PLAN LOCAL D'URBANISME INTERCOMMUNAL

Notice Explicative

De la Procédure de Modification n°3

Détail des modifications de portée communale
ou pluricommunale

Extrait plan de l'Atlas A plan de zonage (Planche F6) :

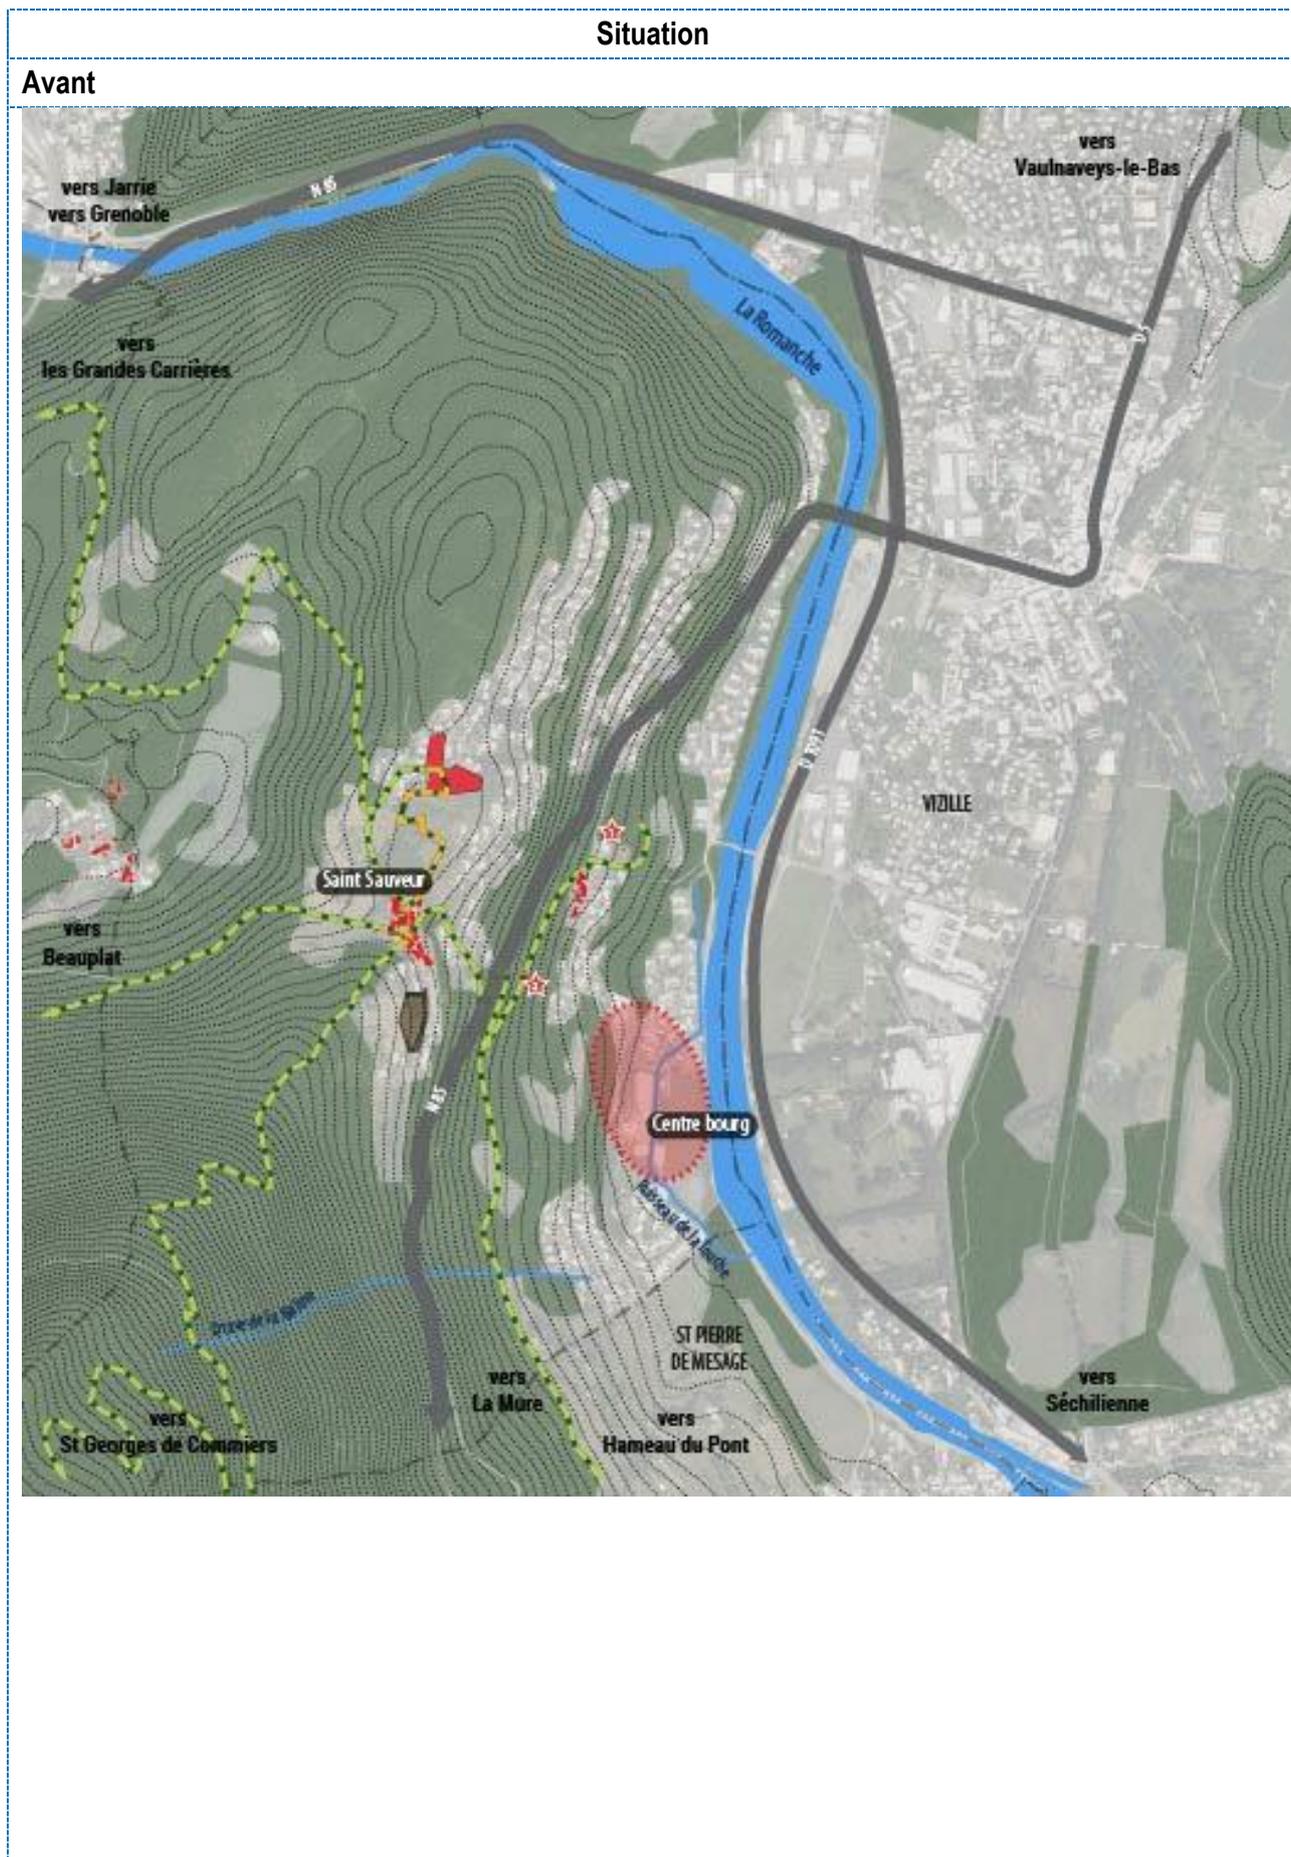
Ainsi, la modification sépare la zone AUD3 (0,8 ha) en deux zones distinctes. Les parcelles cadastrées A1526 et A481 sont reclassées en zone UD4 (CES de 5 %). Ce choix vise à maîtriser l'urbanisation et à rendre possible la construction de logements au plus proche des réseaux et de l'enveloppe urbaine, tout en étant en cohérence avec le zonage du secteur lui-même, de type UD4, tout en respectant les principales orientations déjà définies. Il est à noter que ce zonage permettra la construction de 2 à 3 logements familiaux.

- **Plan A de zonage** (planche F6)
- **Atlas G1 des OAP et secteurs de projet** (planche I24)
- **OAP sectorielle n°42 « Le Troussier »** : modification de l'OAP
- **Livret Communal de Notre Dame de Mésage** (Tome 4 du rapport de présentation) aux chapitres suivants :
 - Partie 1 Traduction règlementaire du PADD métropolitain :
 - « Construire une métropole polycentrique et de proximité » « développer Notre-Dame-de-Mésage autour de ses équipements »
 - Partie 2 Justification des choix retenus pour établir les OAP et le règlement
 - « Justification des choix retenus pour établir l'OAP 42 et le règlement sur le secteur de projet « Troussier » »

Extrait de l'atlas G1 des OAP et secteur de projet (Planche I24) :

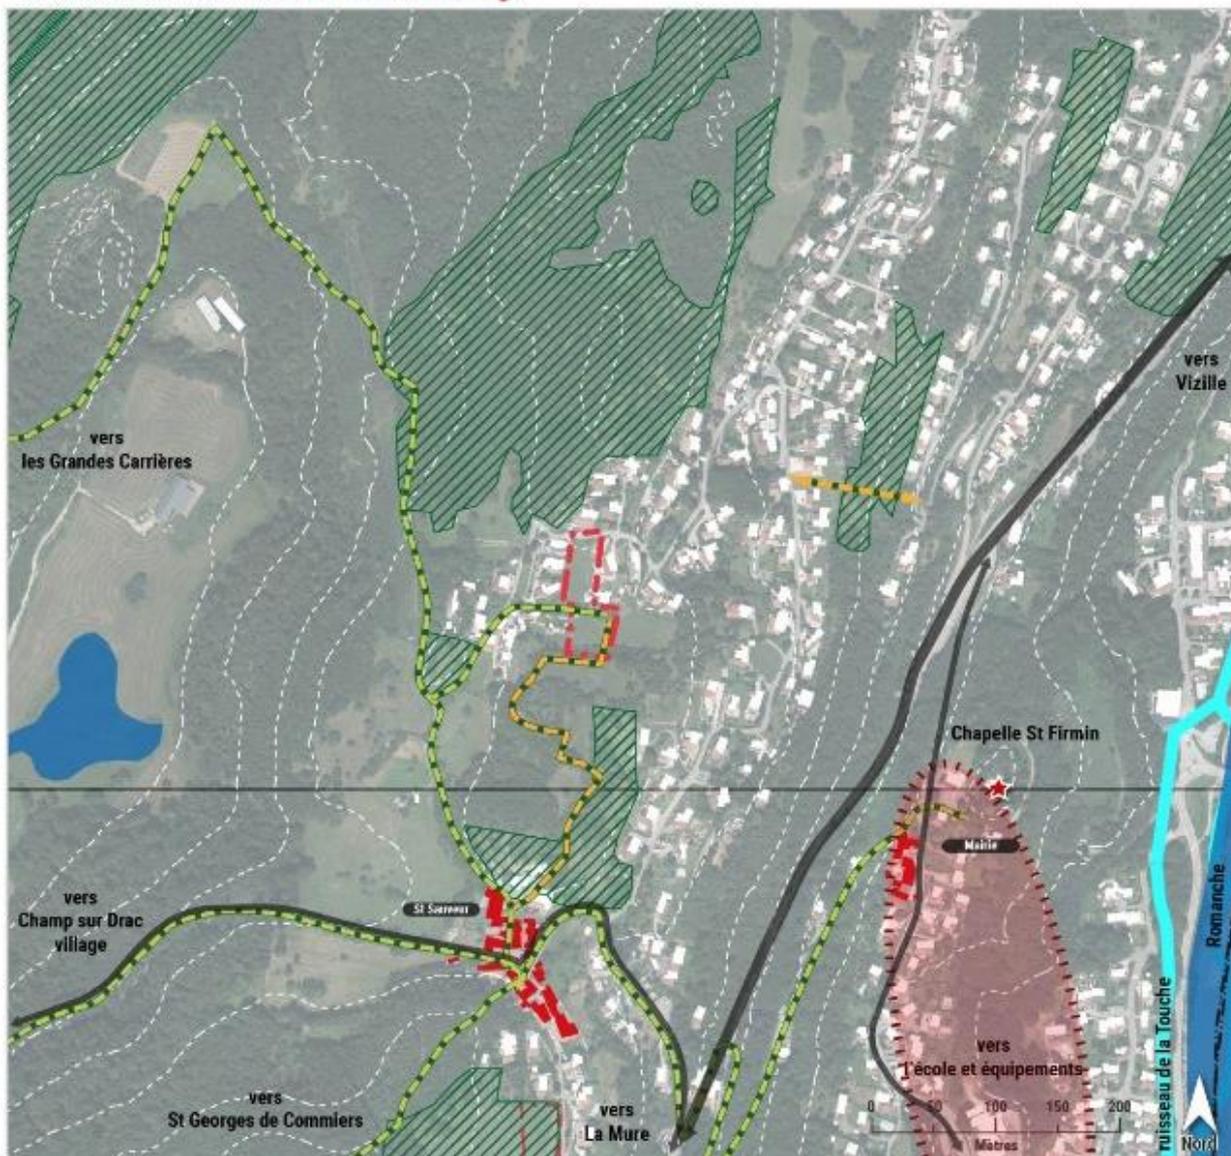
La modification de l'OAP n°42 a comme objectifs :

- Limiter davantage la capacité d'urbanisation dans le secteur « Le Troussier » tout en facilitant ses conditions d'ouverture à l'urbanisation, en prenant compte la possibilité d'accès secondaire, et ce, sans modifier l'essentiel des orientations déjà formulées. Aussi, les parcelles A1526 et A481 passent d'un classement AUD3 à un zonage UD4.
- Préserver 0,32ha d'espace naturel en classant en zone naturelle (N) la parcelle cadastrée A480 afin de préserver une part importante de biodiversité dans ce secteur

Mettre en valeur a morphologie du terrain

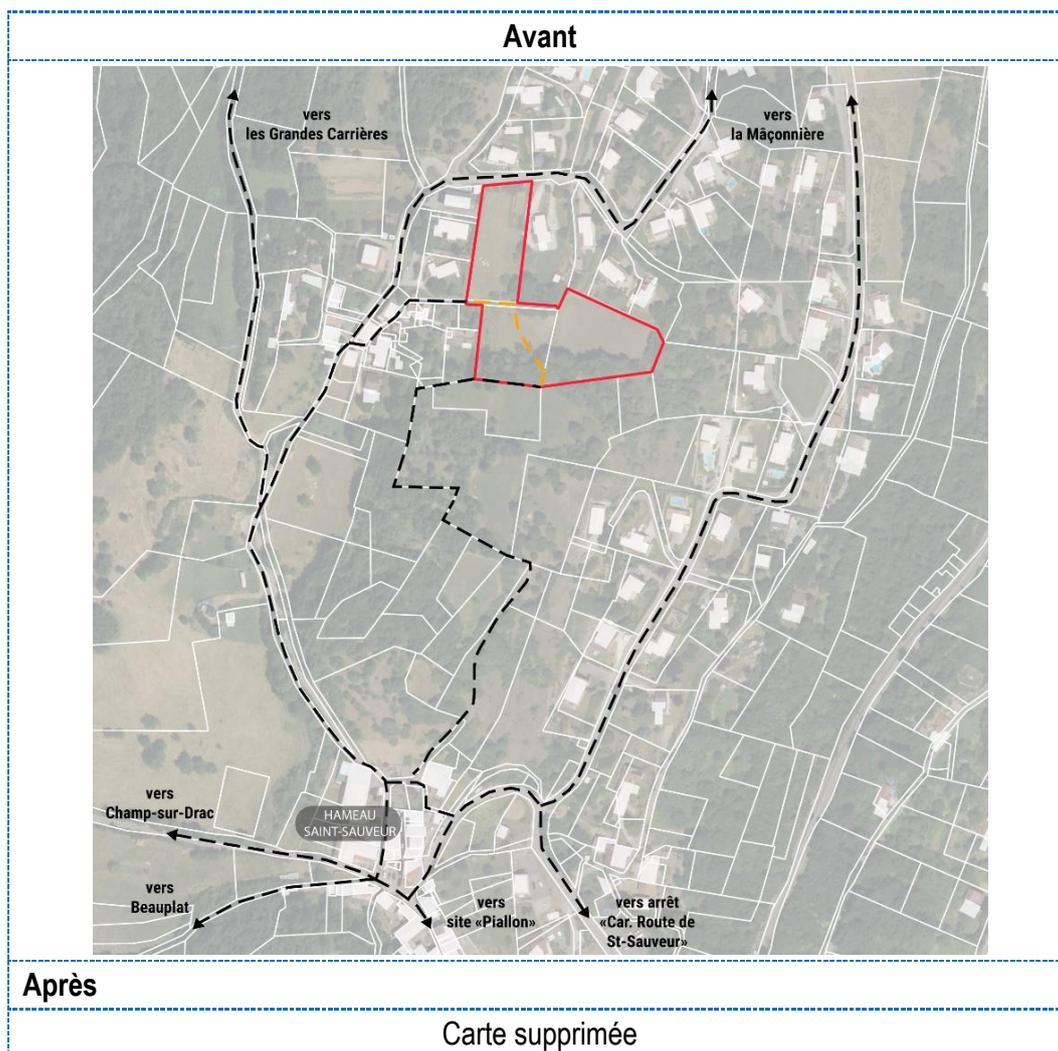
-L'implantation des habitats existants témoigne de l'importance de libérer de toute silhouette bâtie les lignes d'horizon créées par ces lignes de crête. Un principe d'implantation des futures constructions en contrebas de la pente en préservera la qualité.

- L'aménagement d'un cheminement piéton s'inscrira dans le prolongement du Chemin des Fleurs. Ce nouveau tracé trouvera sa cohérence à l'échelle du site en redonnant l'accès à l'espace naturel boisé en arrière-plan et à l'échelle communale en reconnectant le site au maillage piéton structurant, notamment en le reliant au hameau historique Saint-Sauveur. (Cf. Annexe) Les futurs habitants de l'opération pourront ainsi rejoindre l'arrêt de transport en commun du hameau par un itinéraire sécurisé.

Extraits de l'Atlas J des emplacements réservés et des servitudes de localisation – T2 (Planche R47) :

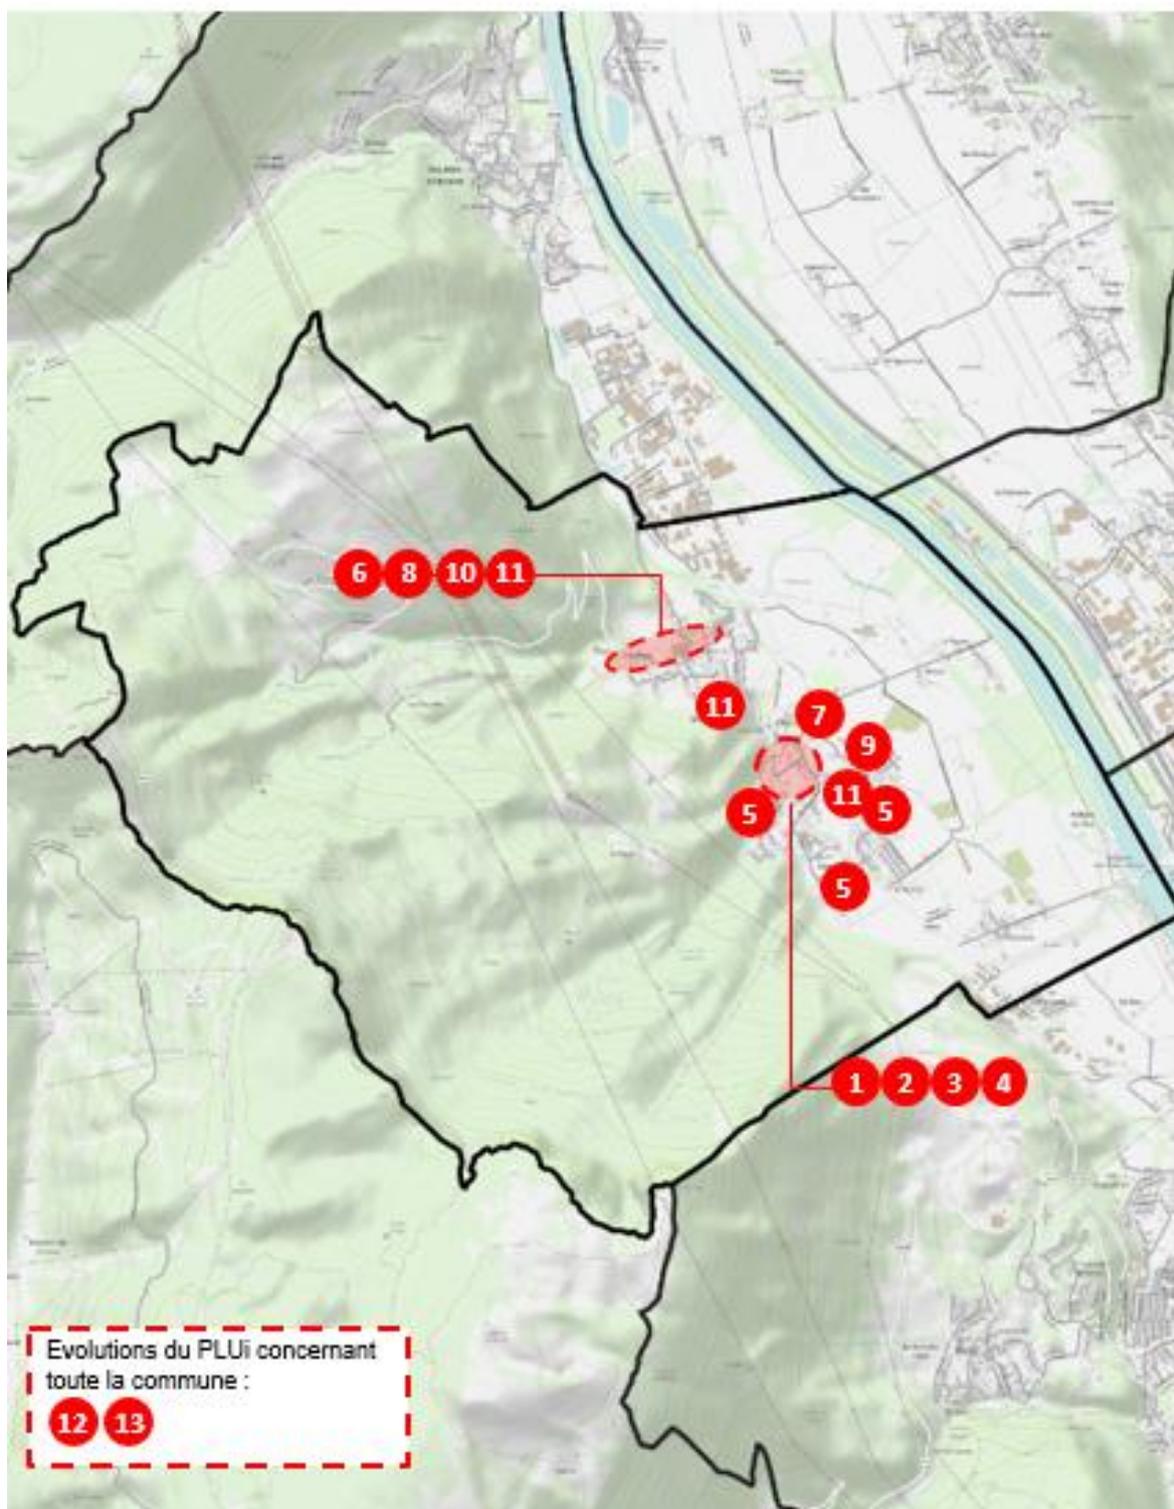
La présente modification concerne la création d'une servitude de localisation, référencée N°SL_1_NDM, au profit de la Métropole. Cette servitude est destinée à établir un cheminement piéton entre le chemin des Fleurs et la partie Sud de la parcelle cadastrée A481. La surface de l'emprise est de 151 m²

La parcelle cadastrée concernée est la A481, avec une emprise de 151 m². Le numéro d'inventaire de la servitude de localisation est SL_1_NDM. Ce point de modification est en lien avec le point communal n°NDM-1.

- **Atlas J des emplacements réservés –T2** (planche R47)
- **Liste des emplacements réservés et des servitudes de localisation** (Tome 6_1 du règlement écrit), ajout de la mention SL_1_NDM
- **Livret Communal de Notre-Dame-de-Mésage** (Tome 4 du rapport de présentation) au chapitre suivant :
 - Partie 1 traduction réglementaire du PADD métropolitain
 - « Faire métropole autour de la diversité des paysages et des patrimoines » « affirmer l'identité de Notre-Dame-de-Mésage ».

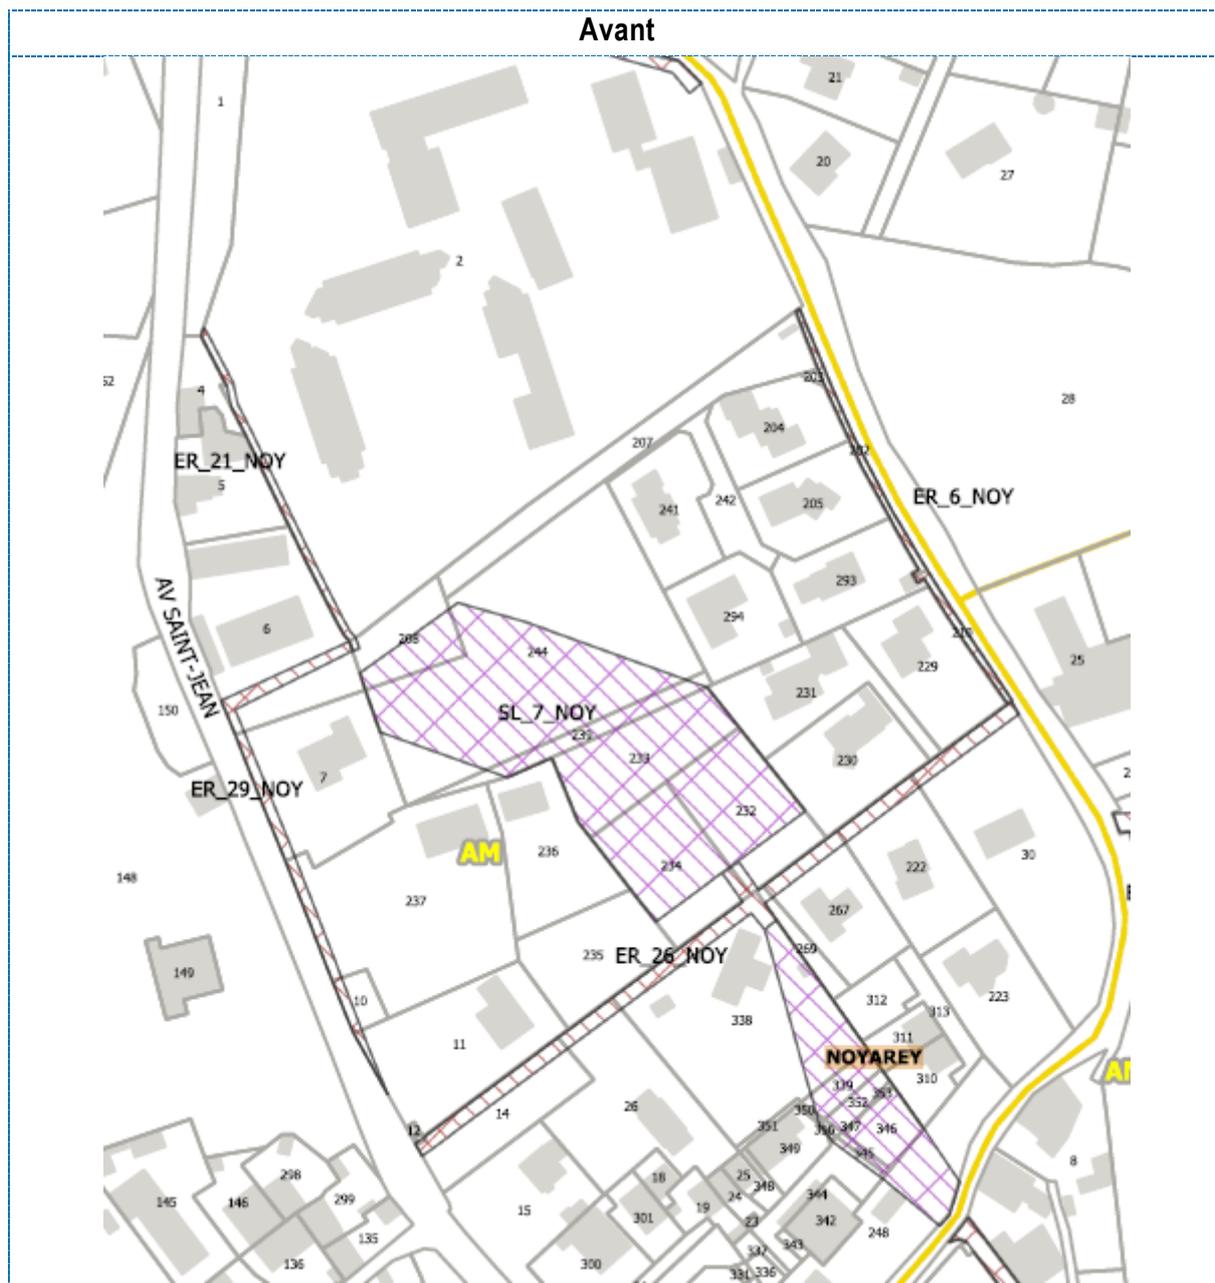
A l'intérieur du périmètre de l'OAP, la servitude de localisation SL_7_NOY est profondément modifiée : elle permet désormais d'assurer une liaison modes doux entre l'entrée de la future opération avenue Saint-Jean et le chemin du Moulin et intègre l'emprise de l'emplacement réservé ER_29_NOY qui se trouve ainsi supprimé.

La modification de la servitude de localisation SL_7_NOY et la suppression de l'emplacement réservé ER_29_NOY résultent notamment du souhait de la commune de Noyarey de privilégier un accès routier à l'opération depuis l'avenue Saint-Jean et non plus depuis le chemin du Moulin. L'accès existant par le chemin du Moulin sera dédié aux modes actifs.

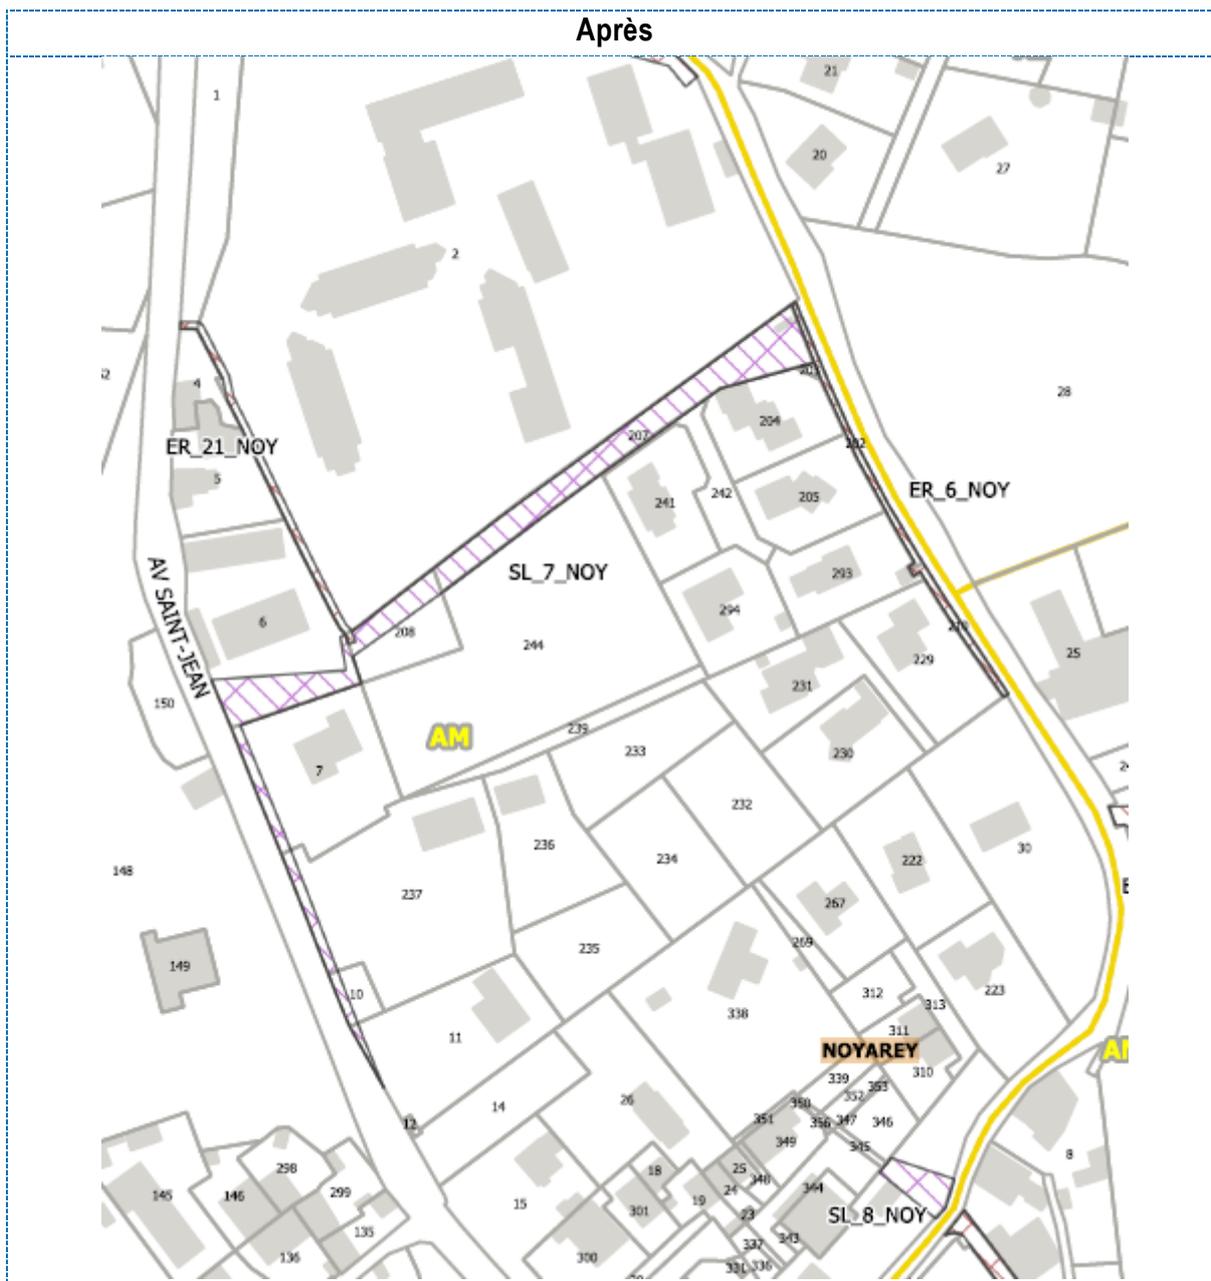
La mise à jour du maillage de circulations douces se traduit également par la suppression de l'emplacement réservé ER_26_NOY et la réduction de l'emprise de la SL_8_NOY.
